Análisis de la Manifestación de Impacto Ambiental y del Resolutivo del Proyecto “Eólica del Sur” MIA-200A2013E0071

Agosto de 2015

Grupo de Análisis de Manifestaciones de Impacto Ambiental

Unión de Científicos Comprometidos con la Sociedad

Figura 1. Del lado izquierdo se presenta un acercamiento al plano VIII.4.3.3. y del lado derecho fotografías satelitales para esa misma región del proyecto.

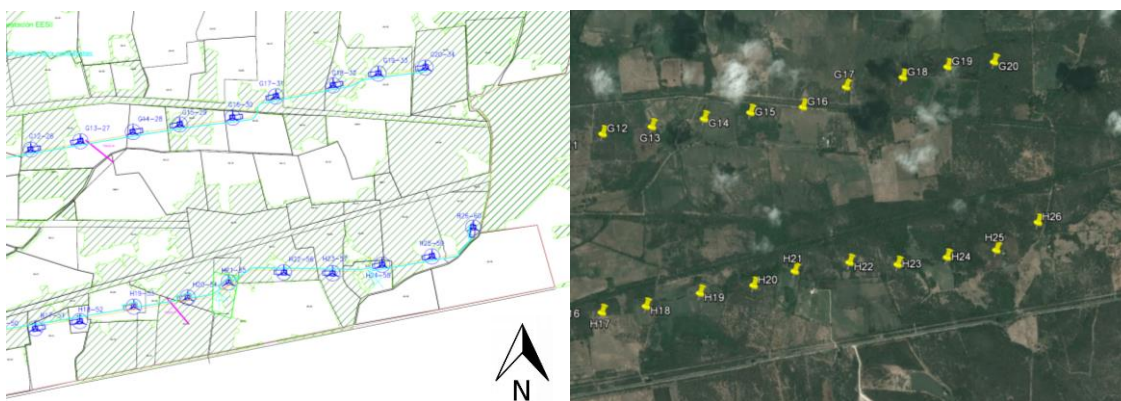
La MIA no contiene un mapa de uso de suelo y vegetación a escala del polígono. El único mapa de vegetación que presenta es a nivel del Sistema Ambiental Regional. La única aproximación que existe dentro de la MIA sobre esta información es la Figura IV.7 “*Superficies involucradas con los componentes del proyecto “Eólica del Sur” en base a los trabajos de campo*”. Sin embargo, esta figura no especifica a qué corresponde cada una de las categorías de vegetación. Contrastando este mapa con imágenes satelitales obtenidas con el software Google Earth es posible suponer que los polígonos verdes corresponden a vegetación de selva baja espinosa (Figura 1). Esta omisión deliberada en el mapa hace imposible analizar a detalle cómo fue que se clasificó la vegetación e impide hacer una corroboración en campo. De acuerdo con la Tabla 1, el 100% de la Selva Baja Espinosa será talada. Esta tala es injustificada tomando en cuenta la ubicación de los componentes del proyecto. Estas deficiencias técnicas generan mucha incertidumbre con respecto a toda la evaluación de impacto que involucra el cambio de uso de suelo.

De acuerdo con la MIA, en el Anexo VIII.4.1.4 se observan las superficies de vegetación involucradas con los componentes del proyecto “*Eólica del Sur*” y consta de los siguientes mapas: *EES Afectaciones a la vegetación; EES Localización de cuadrantes; EES Localización de Transectos; EES Vegetación levantamiento en campo*”. Sin embargo, esta información no se encuentra contenida en la MIA. Además, en los anexos que entregó la SENER al grupo asesor omiten entregarnos este anexo en específico y tampoco se encuentra disponible en el portal de la SENER dedicado a la etapa informativa de la consulta (http://sener.gob.mx/portal/Default_Intermedia.aspx?id=3152). Estas inconsistencias y omisiones deliberadas generan mucha incertidumbre sobre cuáles serían los impactos reales sobre la Selva Baja Espinosa y los servicios ecosistémicos que provee.

Debido a las inconsistencias técnicas sobre la Selva Baja Espinosa, el grupo asesor realizó una visita a campo para corroborar la clasificación de la vegetación que se reporta en la MIA. La comparación entre los datos presentados en la MIA y los obtenidos por el grupo asesor se encuentran en la Tabla 3. Para el caso de la vegetación que será afectada por la

instalación de los aerogeneradores en el polígono de Juchitán se encontró una diferencia del 30% en la Selva Baja Espinosa. También se realizó la misma comparación para las líneas de transmisión y subestaciones para el polígono de Juchitán (LTC, EESI y EESII) (Tabla 4). En este caso, la diferencia entre la MIA y el análisis del grupo asesor fue de 11.76%. Considerando ambos casos, el grupo asesor detectó mayor presencia de Selva Baja Espinosa en un 41.7% con respecto a la que se reporta en la MIA. El análisis realizado por el grupo asesor se encuentra disponible en el Anexo 1 de este documento. Asimismo, esta información se encuentra contenida en el archivo “Coordenadas proyecto EES con información sobre vegetación.kmz” disponible en el sitio de internet: <https://consultaindigenajuchitan.wordpress.com/mapas/>

Figura 2. Lado izquierdo, corredores biológicos de acuerdo con la CONABIO, lado derecho ubicación del proyecto (puntos amarillos) y delimitación (en rojo) del corredor biológico Istmo-Chimalapas.

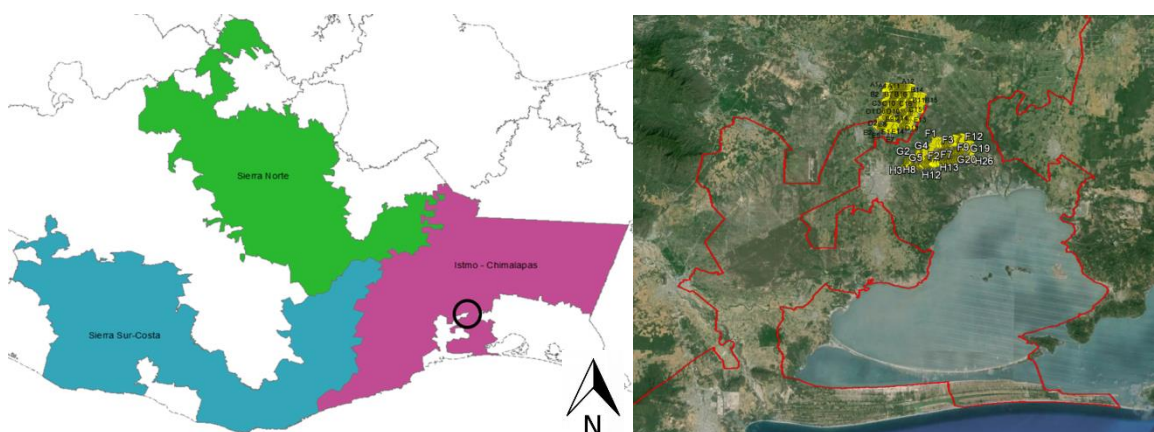
El proyecto pretende talar el 100% de la Selva Baja Espinosa en el polígono. Esto es particularmente preocupante debido a que el polígono del proyecto incide en el Corredor Biológico Oaxaca en su Región Istmo-Chimalapas (Figura 2), el cual a su vez forma parte del Corredor Biológico Mesoamericano. De acuerdo con la CONABIO, el Corredor Biológico Mesoamericano en México se estableció con el propósito de articular políticas para la conservación y el manejo sustentable de los recursos en zonas prioritarias para la conservación de la biodiversidad en el sureste de nuestro país. Los corredores biológicos son territorios conformados por áreas, paisajes y zonas de conectividad, ya sean terrestres, costeras o marinas, con alto valor de provisión de servicios ecosistémicos.

La localización del proyecto Eólica del Sur dentro del polígono del Corredor Biológico Istmo-Chimalapas es estratégica debido a que se localiza exactamente en la zona que conecta biológicamente el mar, la laguna superior, la Sierra Norte y los Chimalapas. Por lo tanto, el proyecto pretende talar toda la Selva Baja Espinosa de un corredor biológico que conecta las Regiones Marinas Prioritarias: Plataforma Continental Golfo de Tehuantepec, y Laguna Superior e Inferior; y las Regiones Terrestres Prioritarias: Sierras del Norte de Oaxaca-Mixe y Selva Zoque-La Sepultura.

En el resolutivo del proyecto no se hace mención alguna de que esta zona es un corredor biológico clave para el mantenimiento de la biodiversidad regional.
